日本原子力研究開発機構大洗研究所(北地区)の
核燃料物質使用変更許可申請について

国立研究開発法人日本原子力研究開発機構
大洗研究所

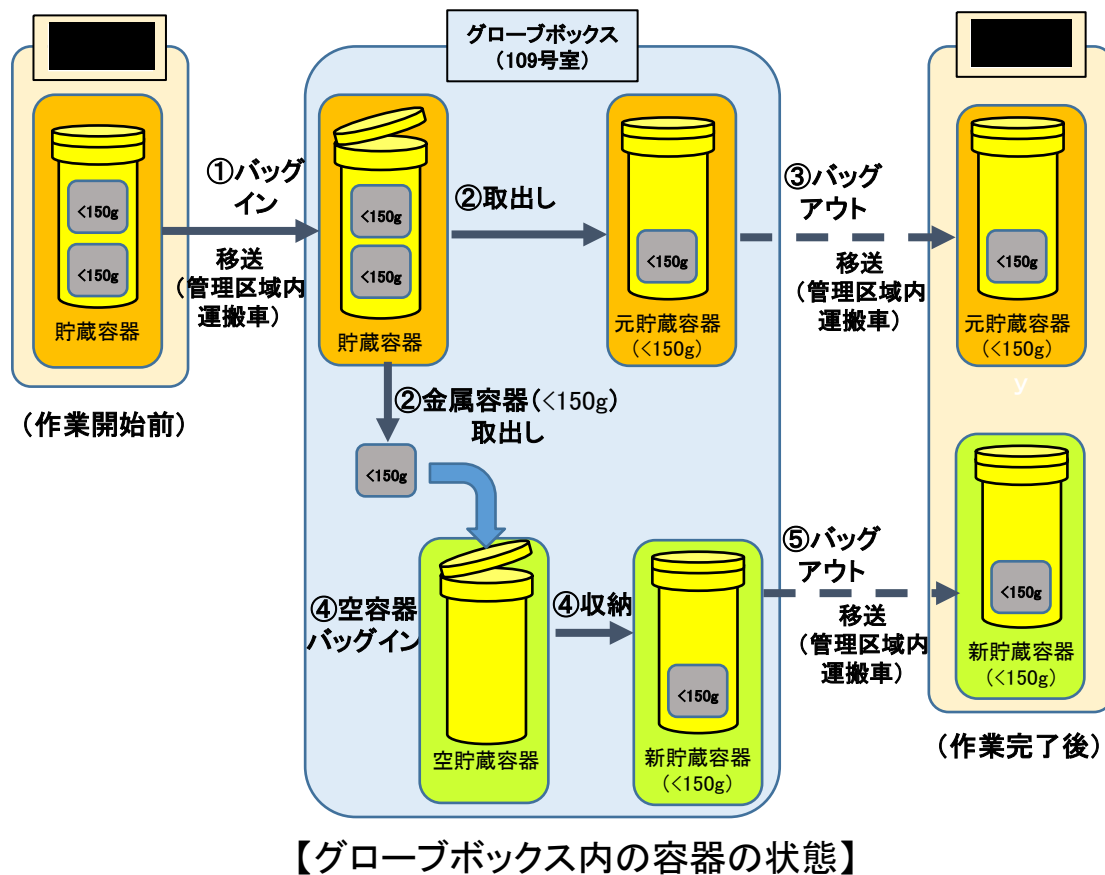
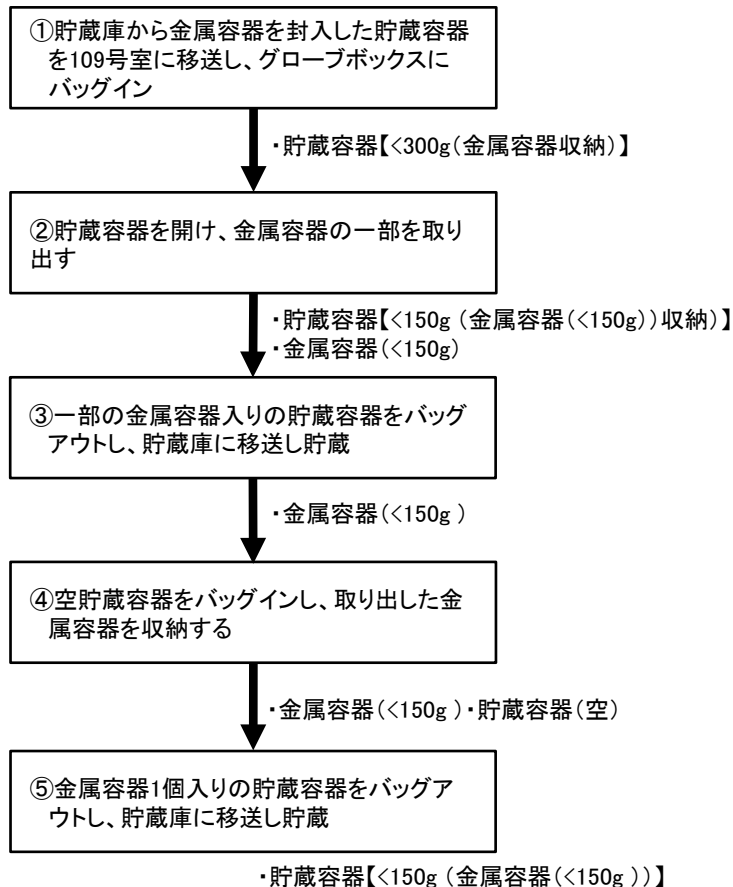
220g ($\text{Pu}+^{235}\text{U}$) 以下の貯蔵容器はグローブボックス (GB) 内で開封しているが、220gを超える9個の貯蔵容器を開封して詰め替えるGBを追加するため、新たに②を追加する。

- ②核燃料物質の集約施設への搬出に向け、移動用キャスクの制限量220g以下とするため、酸化物原料粉 $\text{Pu}+^{235}\text{U}$: 220gを超える9個の貯蔵容器内の一部の金属容器を取り出し、別の貯蔵容器に詰め替えを行う。

図4 PFRF、FMF 及びAGF におけるプルトニウムを含む貯蔵容器開封点検等のフロー

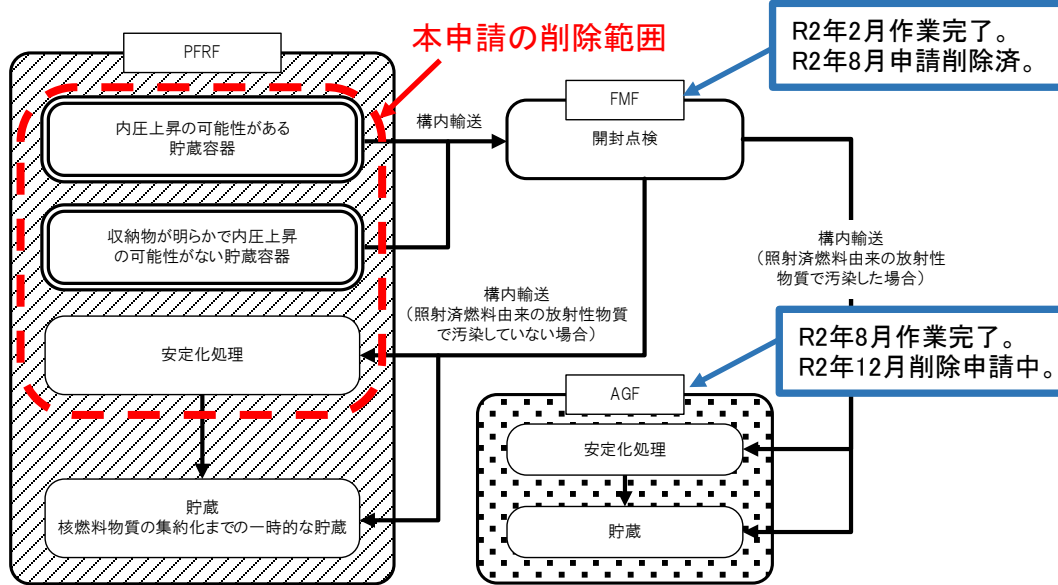
燃料研究棟における作業がR3年1月に完了するとともに、規制庁及び文科省への報告を完了したため、開封点検等に係る記載を削除する。

- 【削除項目】**
- ・本文「使用の目的」の変更（本資料のP.3に記載）
 - ・本文「使用の方法」1-②（安全対策含む）
 - ・別添一補足資料1（開封点検等の概要）
 - ・別添一補足資料2（安全評価）
 - ・添付資料1・添付資料2（基準との適合性）

- ・ 安定化処理済の酸化物燃料を収納した貯蔵容器の点検は、変更後の本文「使用の目的」の①で示しており、本文「使用の方法」の第2-1表 使用の方法（グローブボックス）で示す、911-DGBに記載の方法で実施するため、削除しても影響はない。
- ・ 貯蔵容器の貯蔵については、変更後の本文「使用の目的」の①で示しており、本文「使用の方法」の第8-1表 貯蔵設備の使用方法で示す、プルトニウム・濃縮ウラン貯蔵棚に記載の方法で実施するため、削除しても影響はない。

参考図② 非破壊計量装置(112号室)

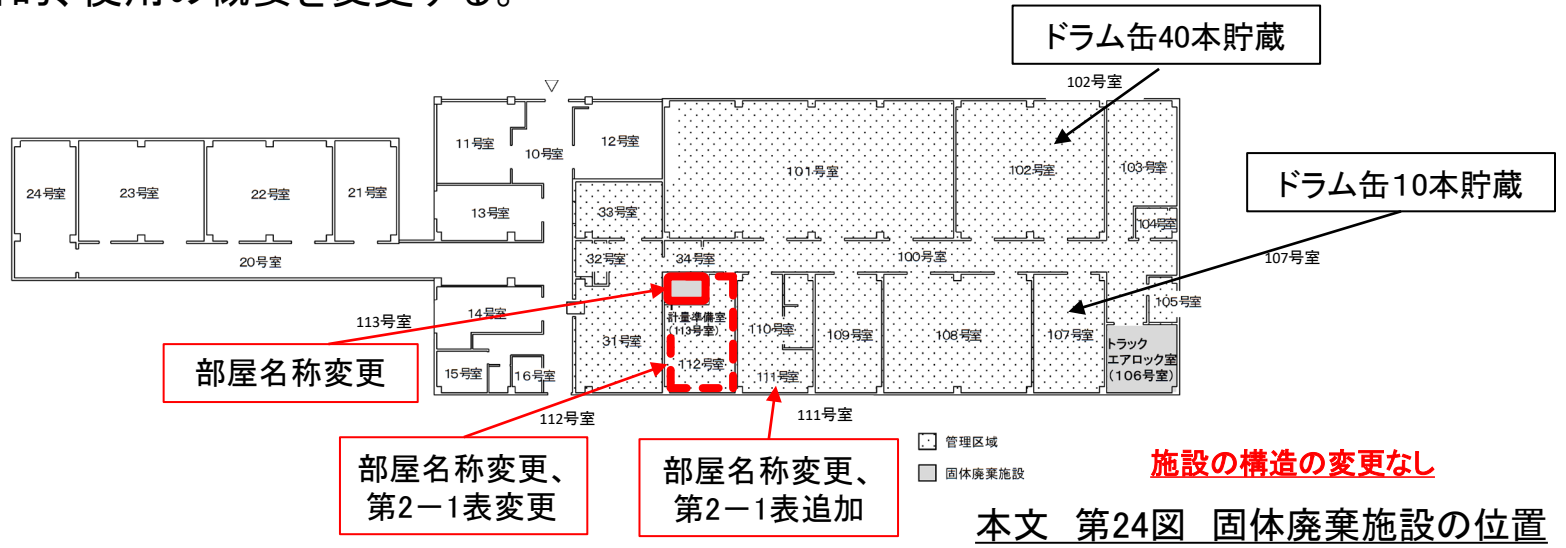
新たな保管廃棄施設の追加に伴い、112号室の非破壊計量装置(参考図②)を111号室に移設する。参考資料2「非破壊計量装置移設に係る安全性について」は申請書とともに提出済。装置に汚染はないため、移設作業に伴い発生する放射性廃棄物は紙バケツ1個程度であり、保管容量に対し十分な余裕がある。

GB (901-D、902-D)

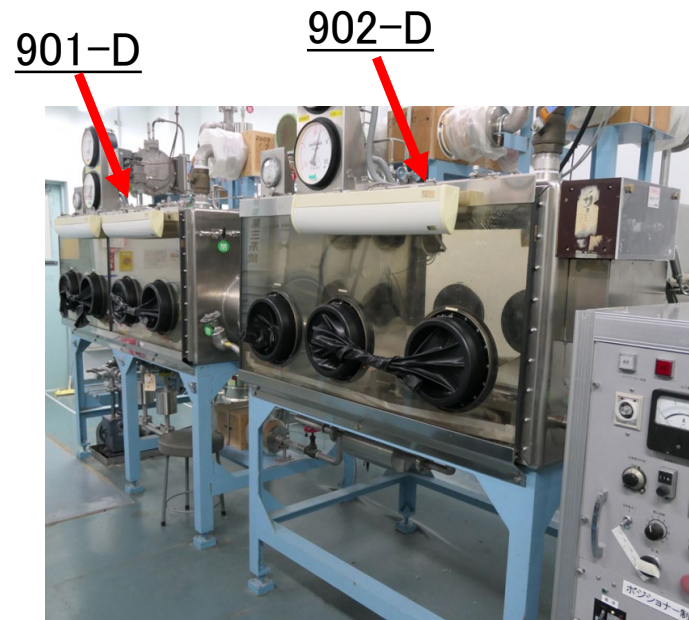
燃料研究棟における開発研究の終了に伴い、以下のGBを核燃料物質を取り扱わない設備(維持管理設備)とする。

新型燃料の開発研究に使用していたGBについては、核燃料物質による汚染があるため、施設の廃止措置まで負圧制御機能、警報機能のみ維持する。

109号室内のGB配置図

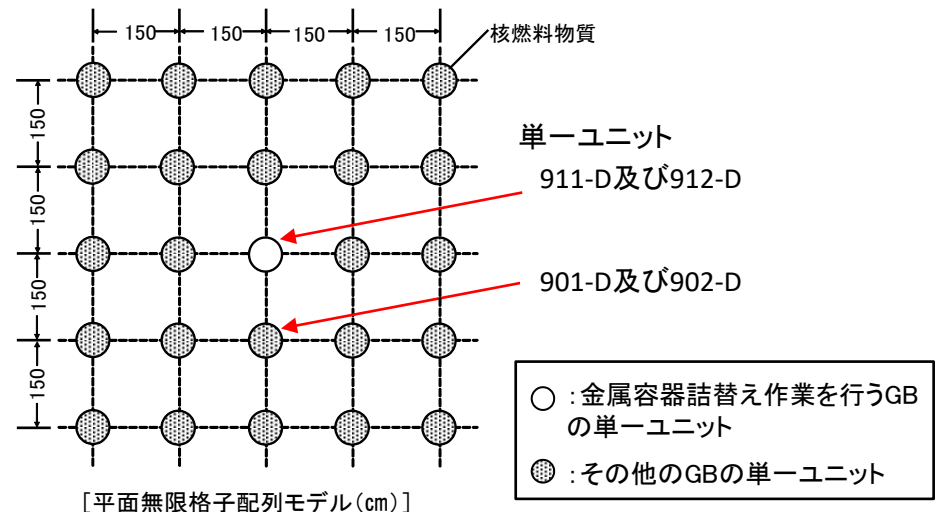
評価に用いる核燃料物質質量について金属容器詰替え作業を行うGB: Pu=300g、その他のGB: Pu= 220gとした。

臨界評価は、平面無限格子配列の中心に金属容器詰替え作業を行うGB(911-D及び912-Dの単一ユニット)が存在し、その周りに、その他のGBが配列されているものと仮定して解析を行った。

計算の結果、実効増倍率は 0.3310 ± 0.0006 (3σ) であり十分に未臨界である。
